VYSVĚTLENÍ ZADÁVACÍ DOKUMENTACE Č. 4, 5, 6 A 7– 2. ČÁST

„Rekonstrukce a modernizace Střední uměleckoprůmyslové školy keramické a sklářské Karlovy Vary – stavební práce“

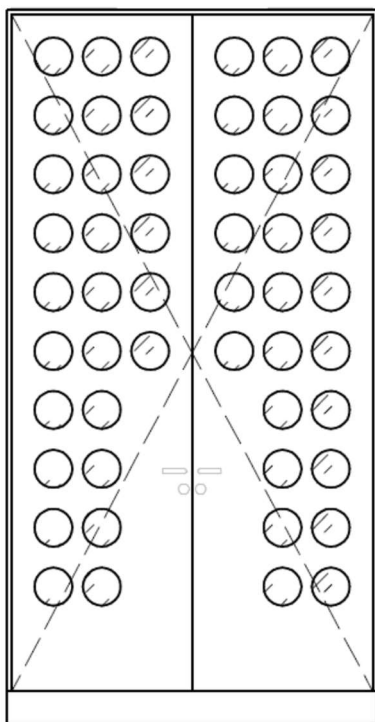
Dotaz č. 28 - Zábradlí schodiště SO101:

– položka repase stávajícího zábradlí 676R06 – má cena obsahovat repasi jak betonové části, tak i vložených kovových polí?

Vámi dotazované zábradlí je zábradlí na mezipatře mezi 1.PP a 1.NP – označeno R06. Na výkrese KVSUPS_DPS_ET01_SO101_D.1.1_ASR-103_PUD_1.NP Je pouze kovovým madlem na stěně. Nemá tak žádné, v dotazu zmiňované, betonové části zábradlí, ani vložená kovová pole.
